Mešas klientas,
Jūsų užklausa Nr. P168823, projekto vykdymo vieta: Vilniaus g. 108, Pabradė, patvirtinta.

Atestato Nr.		UAB „Architektūros namai“ Tuskulėnų g. 18-1, Vilnius Įm.k. 302848362 www.architekturosnamai.lt			Kitos paskirties (Kiti inžineriniai statiniai) Komunalinių atliekų konteinerių aikštelės Vilniaus g. 108, Pabradėje, statybos projektas		
A 2067	PV	V. Pocius	El. parašas	2025 12	Vilniaus g. 108, Pabradė, aikštelės planas, M 1:200		
	Arch.	J. Gaižauskas	El. parašas	2025 12			
LT	Užsakovas: UAB "Lairina"				AN-25.11.21-SP-B-SP1		Lapo nr. Lapų
							1 1

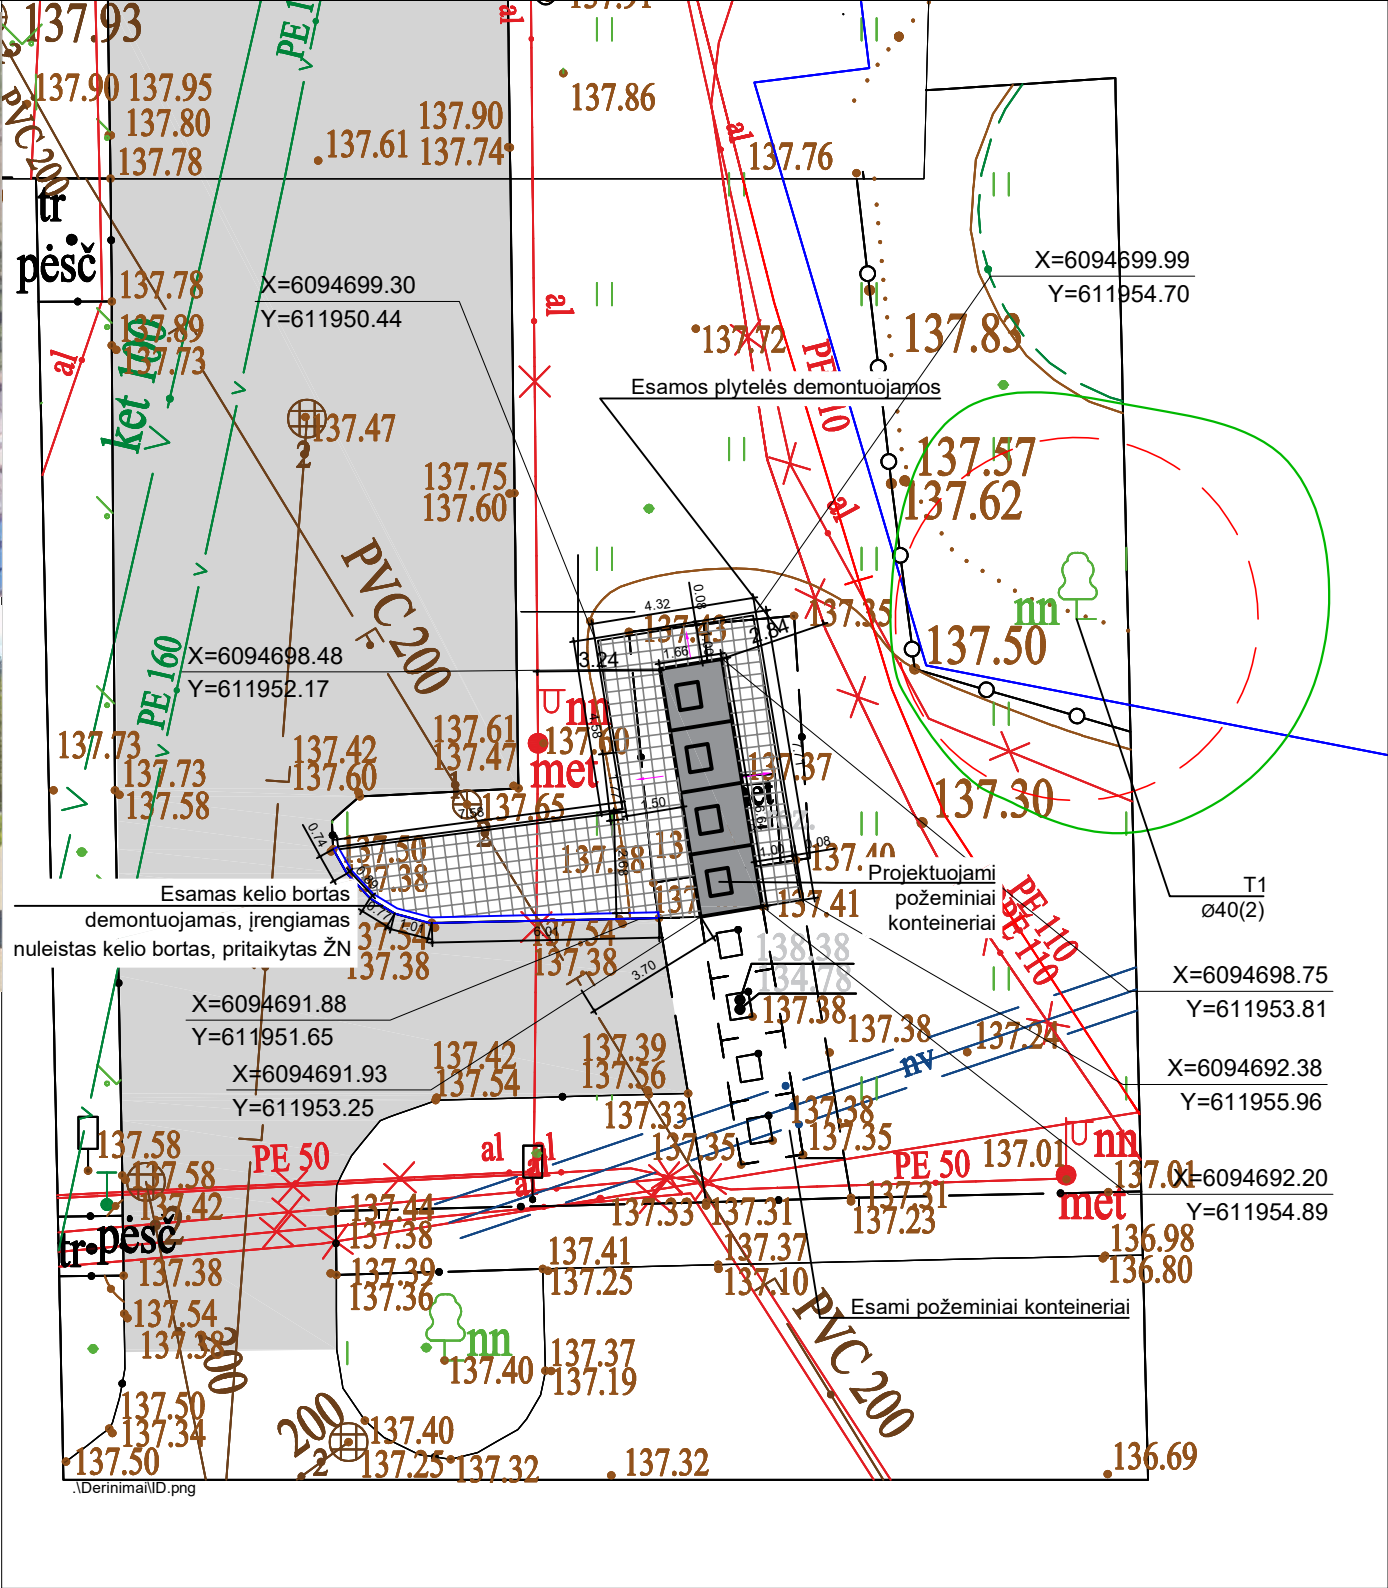
Nr.	Sritis	Atsakingas asmuo	Data	Būsena	Pastabos	Faile pavadinimas
1.	Elektra	Donatas Venzlauskas	2025-11-26	Pritaikta	Prieš darbus išsiskirti AB "Energijos skirstymo operatorius" atstovą esamų tinklų nužymėjimui. Tinklų vietos ir gylis tikslinimui rankiniu būdu atlikti kontrolines atkaskas. Užtikrinti esamų kabelių normatyvinius įgilinimus ir apsaugojimą nuo mechaninių pažeidimų darbų metu.	-
